4.4.1 Rilievi in ordine al secondo livello di approfondimento CITTA' CONSOLIDATA

CONTRODEDUZIONI – ALLEGATO C- EMENDATO

4.4.3 Rilievi in merito alle AREE DI TRASFORMAZIONE

PRG2023 Paleotta – serie PB2

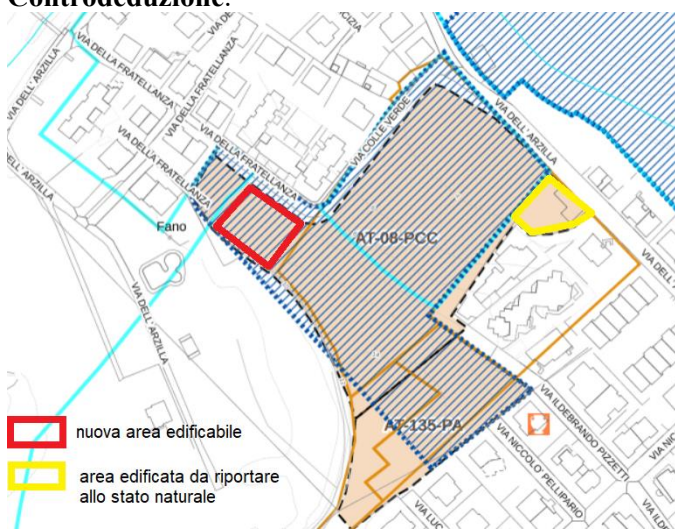
n	COMPARTO	RILIEVI	
Il campeggio in oggetto risponde appieno agli indirizzi individuati, essendo di dimensioni contenute, trovandosi in contesto semiagricolo e contribuendo a realizzare un importante collegamento ciclopedonale previsto dal piano delle ciclabili con lo scopo di unire in mobilità dolce le due parti di Ponte Sasso, oggi connesse dalla sola Statale. Si noti inoltre che le tutele oggi insistenti sul litorale (PPAR e GIZC in particolare) impediscono di fatto l’impianto di nuove strutture ricettive litoranee, indirizzandole pertanto in aree estremamente vocate al turismo come per l’appunto a Ponte Sasso, nel retrospiaggia agricolo.			
Pertanto si propone:			
1. il mantenimento delle previsioni del comparto AT-122-PA così come definite dal PRG2023.			
28	AT-135-PA Paleotta residenziale	Stralcio integrale (causa tutele litorale e archeologiche)

Il comparto come disegnato nasce per rispondere a diverse criticità le cui risposte rivestono carattere di interesse pubblico. Inserito in seguito all'approvazione dell'osservazione n. 167a (acquisita con prot. n. 17062 del 20/02/2024), costituisce un comparto di ricucitura che permetterà di

- realizzare una viabilità ad anello, necessaria per la risoluzione dei problemi connessi alle ridotte dimensioni della viabilità esistente – via Pellipario e via Luca della Robbia – attualmente a doppio senso di circolazione.
- ricucire percorsi pedonali e ciclabili che andranno ad agevolare la mobilità dolce di quartiere.

1. [il mantenimento delle previsioni del comparto AT-135-PA così come definite dal PRG2023.](#)

PRG2023 – serie PB1 - Zonizzazione

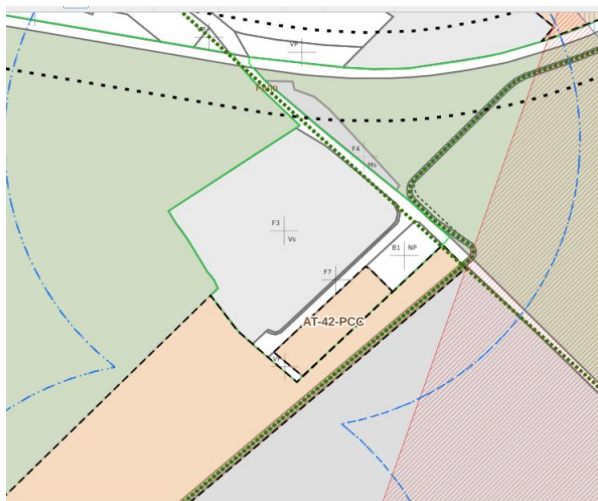
32	AT-42-PCC Aeroporto (ST3_P35) residenziale	correggere denominazione; ripristinare standard a parcheggio	
----	---	---	--

Evidenziato che l'attuazione del comparto AT-42-PCC prevede la realizzazione della strada di accesso nell'area di proprietà comunale, considerata la scarsa antropizzazione della zona, non si ritiene che i parcheggi pubblici, prescritti dai rilievi della Provincia per il comparto residenziale in oggetto, siano necessari anche in considerazione del fatto che lo standard minimo calcolato ai sensi del DM 1444/68, incrementato dalla L.R. 34/1992, risulta rispettato.

Si rileva inoltre che il comparto è adiacente ad una zona sportiva in fase di progettazione per la quale sono previsti adeguati standard a parcheggio pubblico.

1. il mantenimento dello standard a verde pubblico, secondo quanto riportato nella scheda adottata definitivamente relativa al comparto AT-42-PCC

PRG2023 Bellocchi – serie PB1

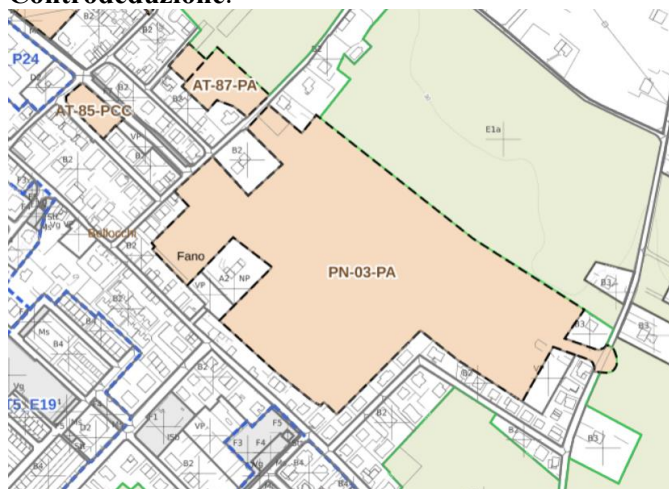
34	AT-85-PCC Bellocchi (ST5_P41) parcheggio	Eliminare il riferimento al PN-02-PA perché non esiste.	
----	---	--	--

La fattispecie rappresenta un refuso.

In analogia a quanto già previsto dal PRG vigente, Il riferimento è in realtà al PN-03-PA. L'intento è quello di favorire la realizzazione di un parcheggio nell'intera area del comparto AT-85-PCC necessario in quanto

prossimo ad un supermercato, ponendo a carico del comparto PN-03-PA la sua realizzazione, nonché la realizzazione della ST che il comparto AT-85-PCC matura.

1. la correzione del refuso, sostituendo il riferimento al comparto ~~PN-02-PA~~ col comparto ~~PN-03-PA~~.
